工程指示 / 要求簡箋(E.I.)

工程指示編號：EI/ 0730 /19 修改版次：A
 工程編號：J836 工程名稱：日出康城7期(平台)
 工程項目：J836項目各通道門用玻璃修改
 收件人：Maggie Lor 發件人：Joe Chan 日期：25/6/2019

名稱	玻璃加工圖	制圖	黃漢卿	2019.6.15	修改		
材料		復核			日期		
顏色		批准			圖號	J836-BM-GL12

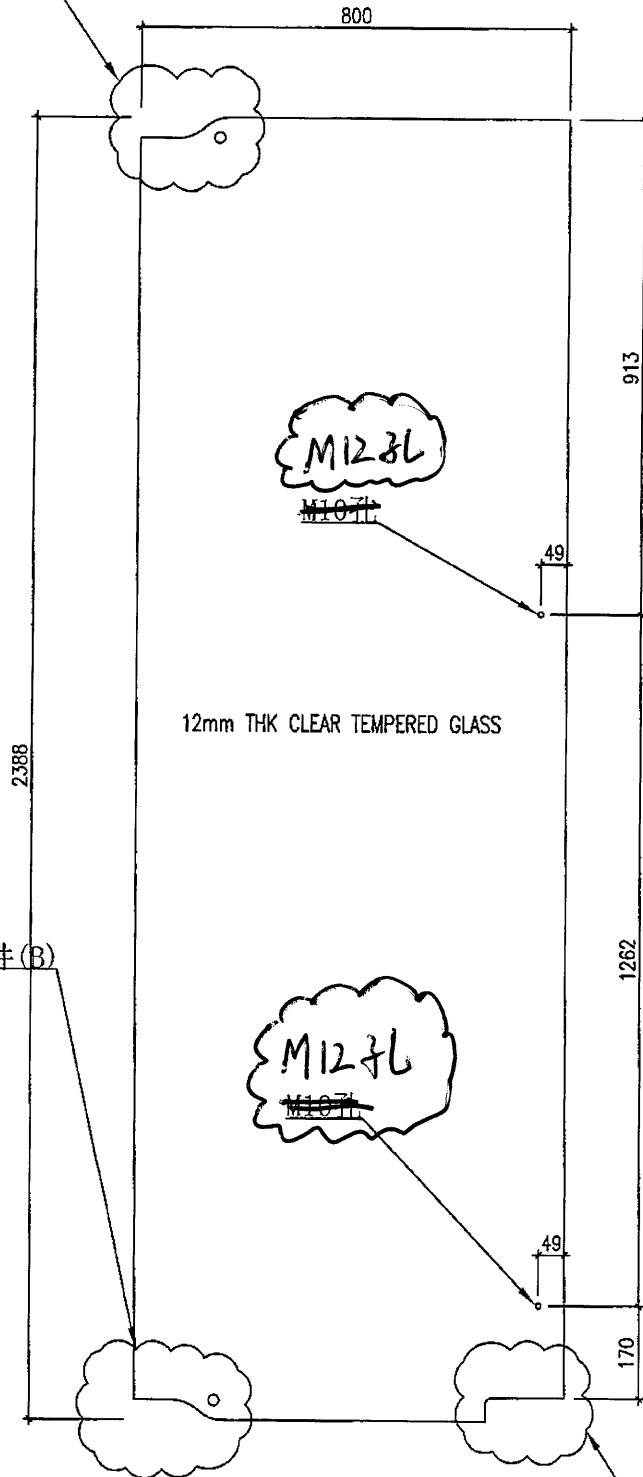
修改玻璃 J836-BM-GL12 開孔，兩個 M10
 孔改為 M12 孔。
